Betreft : Wijziging Wabo windpark Vires Venti
Datum : 2 april 2020
Bijlagen : 3
Kenmerk : 20200317 Wabo Vires Venti markering

Op 16 oktober 2019 is door u een omgevingsvergunning met kenmerk 2009-0070 en OLO nr 4137725 verleend voor de bouw en exploitatie van windpark Vires Venti.

VERLICHTINGSPLAN WINDPLAN GROEN

Bijlage 2 – Verlichting windturbines

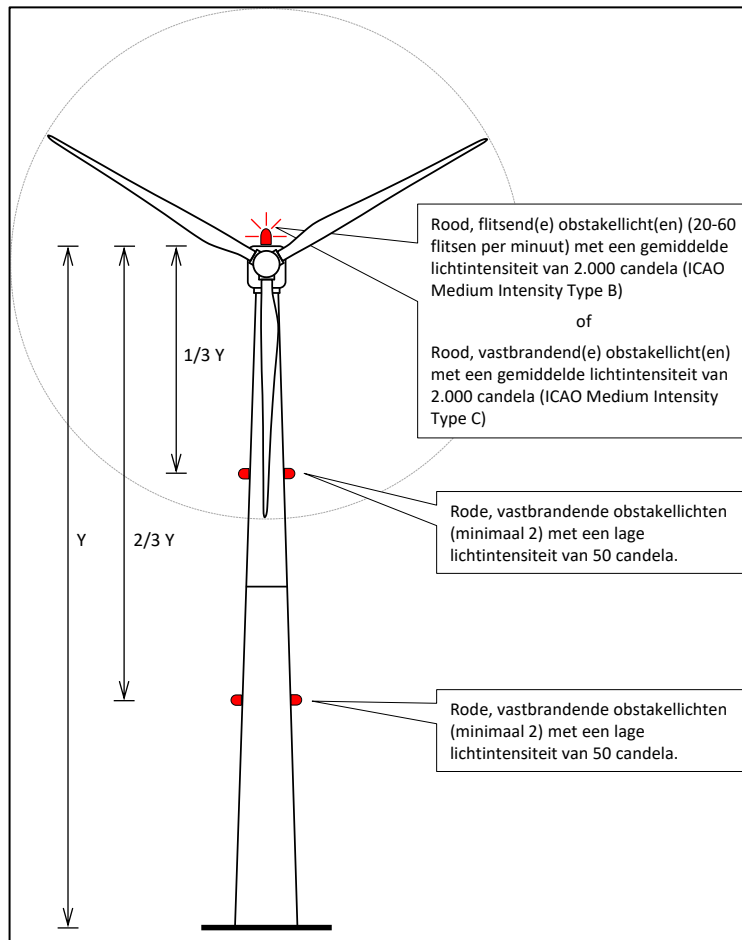
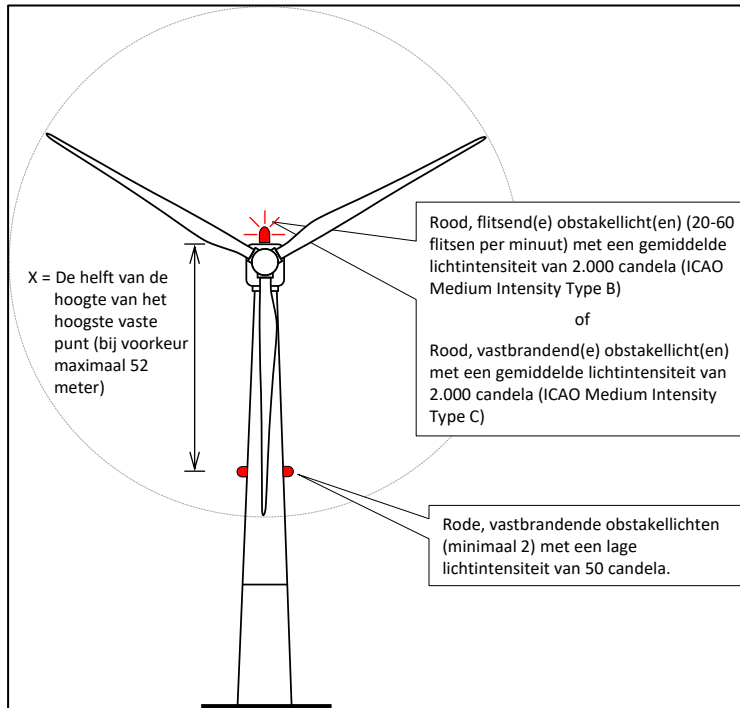
De mast van de windturbines wordt voorzien van rode vastbrandende verlichting voor de nachtperiode. In afwijking van hetgeen in paragraaf 3.8 van bijlage 1 van de aanvraag is aangegeven betreft dit niet verlichting op twee niveaus (1/3 en 2/3 van de mast) maar één niveau, halverwege de mast. De hoeveelheid verlichting wordt hiermee dus verminderd.

- g. Voor de nachtlichtperiode worden de windturbines op 1/2 hoogte van de ondersteunende mast voorzien van rode, continue brandende obstakellichten met een lage lichtintensiteit van minimaal 50 candela. Het aantal lichtarmaturen per niveau is zodanig dat de windturbine vanuit elke vliegrichting waarneembaar is.
- h. Indien de obstakellichten bedoeld onder f en g met een LED armatuur worden uitgerust dient deze licht uit te stralen met een golflengte van 750 tot 870 nm (nanometer). Indien aan deze voorwaarde niet kan worden voldaan dient een infrarood lichtbron te worden toegevoegd (ter hoogte van het LED armatuur) welke licht uitzendt met een golflengte tussen 750 en 870 nm.
